PRIMERGY RX2530/2540 M6 ご使用上の留意・注意事項

PRIMERGY RX2530/2540 M6 に関して、留意・注意事項およびマニュアル類の内容に訂正事項がございます。
製品をご使用になる前にお読みくださいますようお願いいたします。

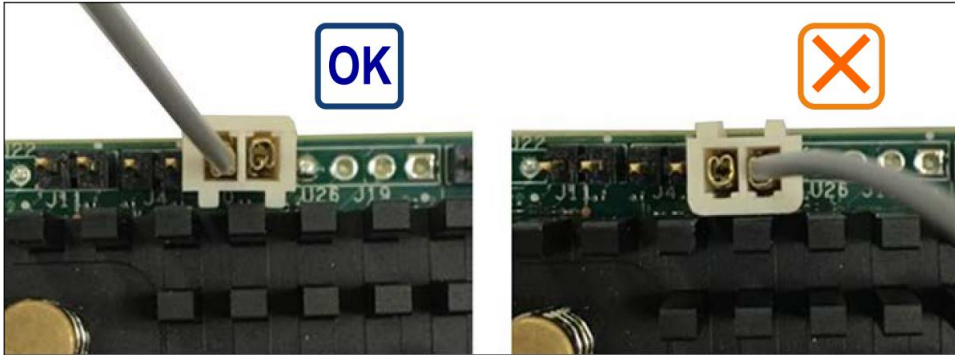
45. 光モジュールのサポートについて

本装置では、光モジュールは未サポートです。

対象 LAN: PY-LA402/PYBLA402*, PY-LA432/PYBLA432L, S26361-F4054-L502/S26361-F4054-E2*,
PY-LA412/PYBLA412L

対象ポート拡張オプション: PY-LA402U/PYBLA402U, PY-LA3F2U/PYBLA3F2U
